HTTR 原子炉施設
設置許可基準規則への適合性について
第 11 条(安全避難通路等)

令和 2 年 6 月 12 日

日本原子力研究開発機構 大洗研究所
高温ガス炉研究開発センター
高温工学試験研究炉部

第 11 条：安全避難通路等

非常用照明の点灯時の状態の一例

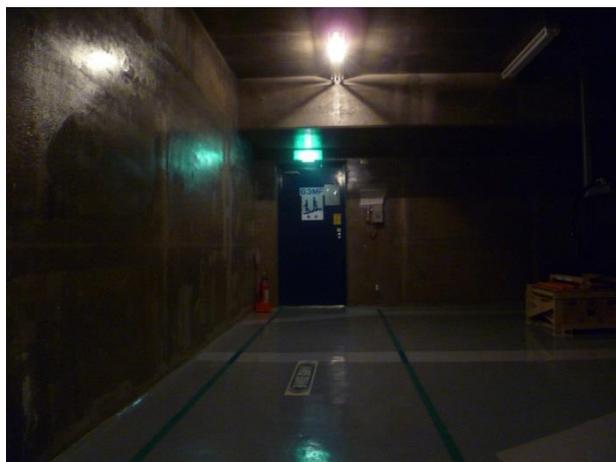
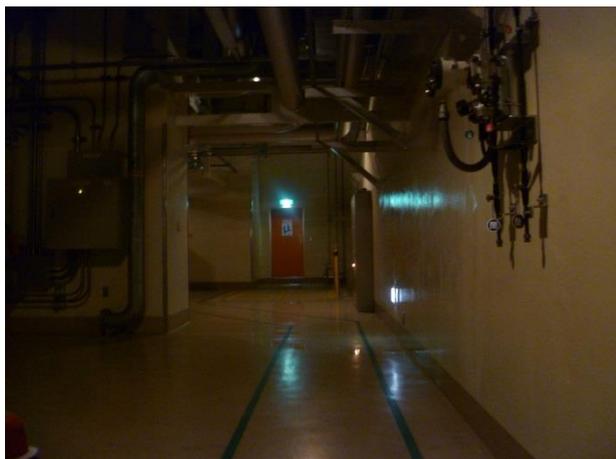
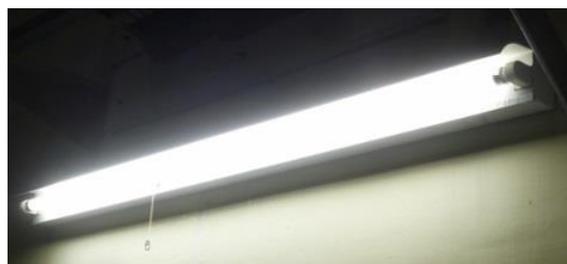
非常用照明について、避難に必要な明るさを有していることを説明すること。

非常用照明は安全避難通路に配置され、避難のために非常口に向かうための明るさが十分に確保されていることを建家内全てにおいて確認した。以下に非常用照明の点灯時の状態の一例を示す。
